Service Information

RADIO 1650

R75-68

As the injection and test points of the trimming table do not correspond to those in the wiring diagram and in the circuit diagram, we publish the changed trimming table and the wiring diagram.

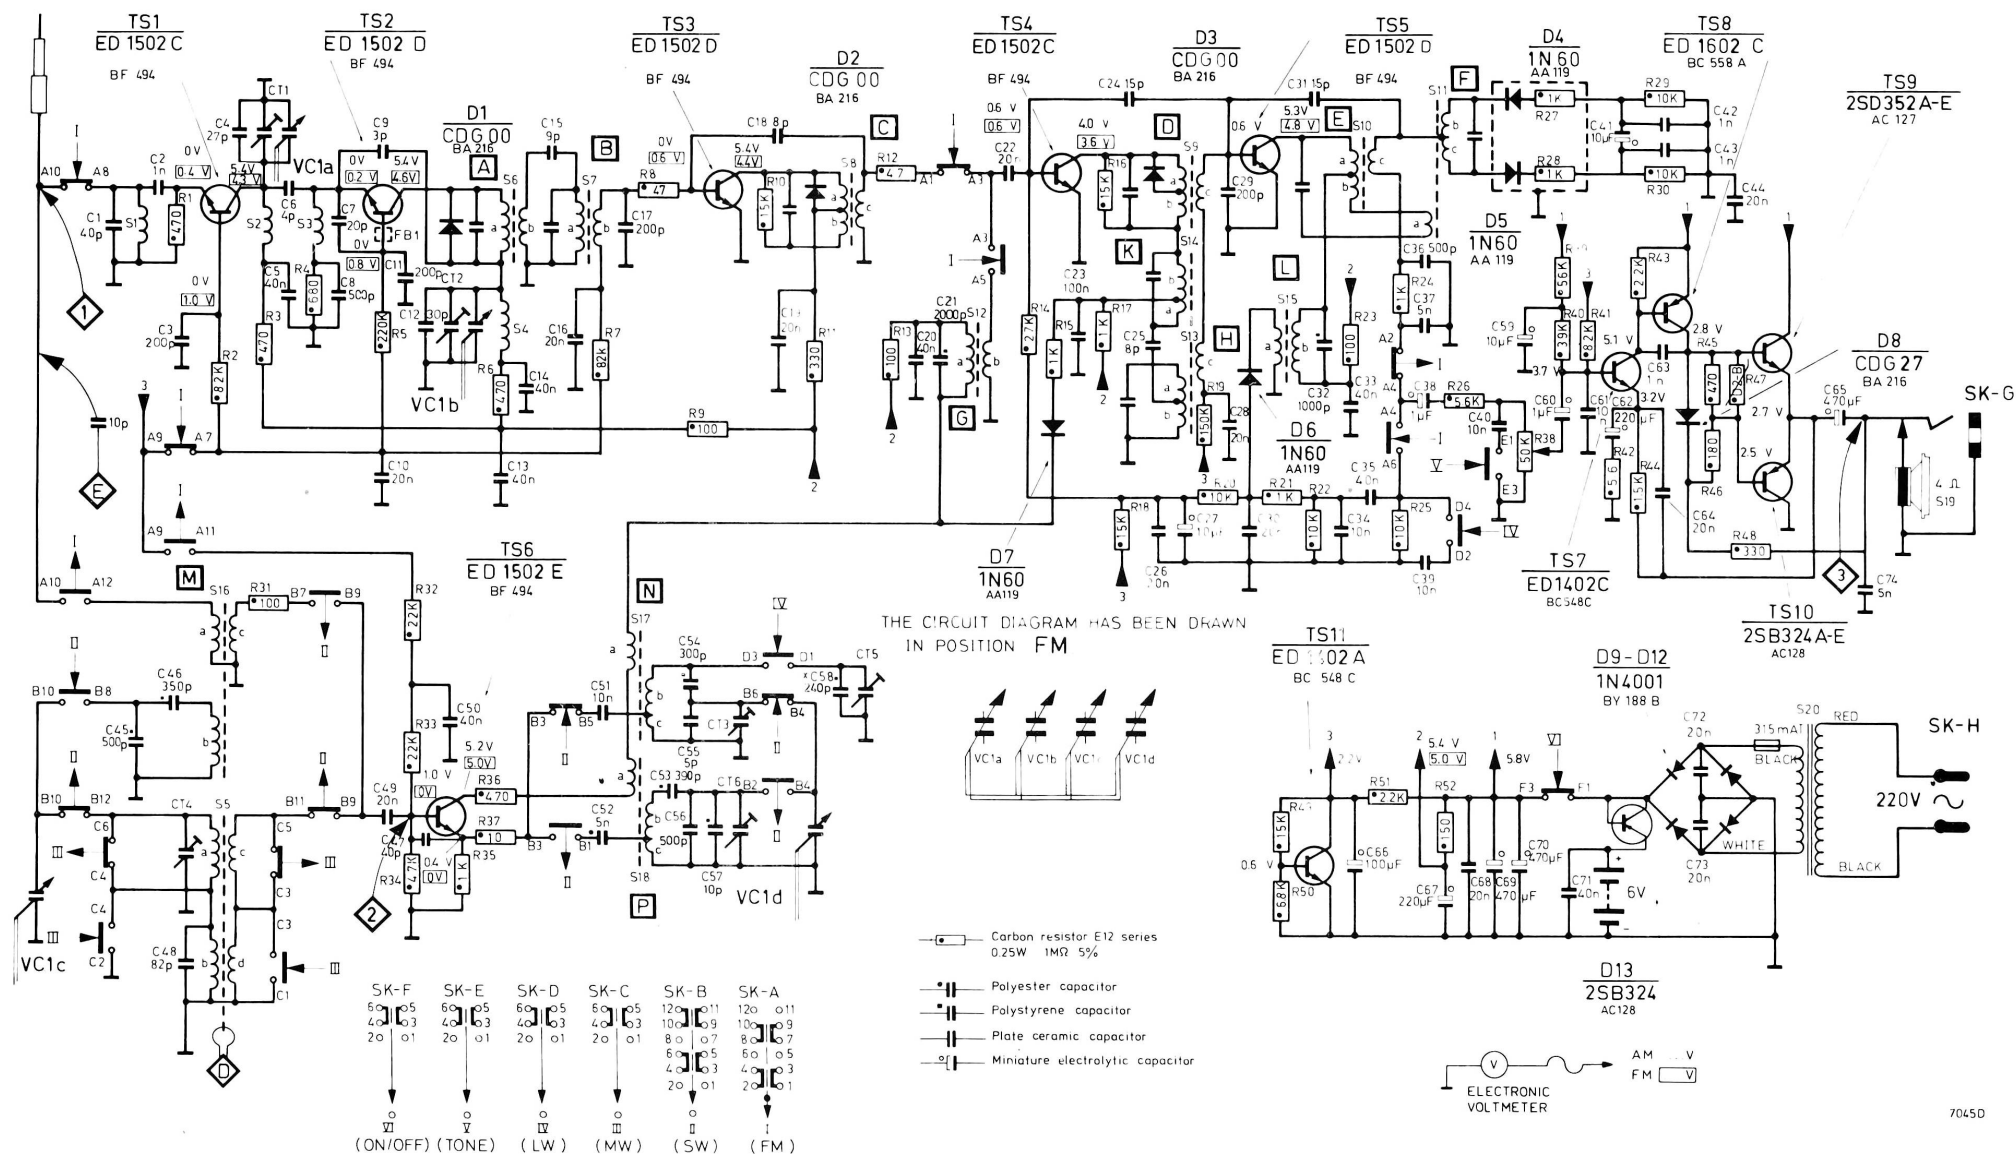
The following points in the circuit diagram should be changed:

- ① becomes ②
- ② becomes ③
- ③ becomes ①

Wave range SK.....	Signal To	Var Cap	Adjust	Indication
MW (520 - 1505 KHz)	460 KHz via 002 µF 10	MIN	L H K G	MAX
FM (87.5 - 104 MHz)	FM 107 MHz AM 107 MHz	MAX	E D C B A F	MIN
MW (520 - 1605 KHz)	512 KHz 1635 KHz 500 KHz 1400 KHz	MAX MIN TUNE IN	N CT3 S5a S5c CT4	
LW (150 - 260 KHz)	147 KHz 200 KHz	MAX TUNE IN	CT5 S5b S5d	MAX
X SW (595 - 62 MHz)	583 MHz 632 MHz 610 MHz	MAX MIN MAX	P CT6 M	
FM (87.5 - 104 MHz)	865 MHz 105 MHz 90 MHz 103 MHz	MAX MIN TUNE IN	S4 CT2 S2 CT1	
Repeat until correct				
x Telescopic aerial connected but in collapsed position
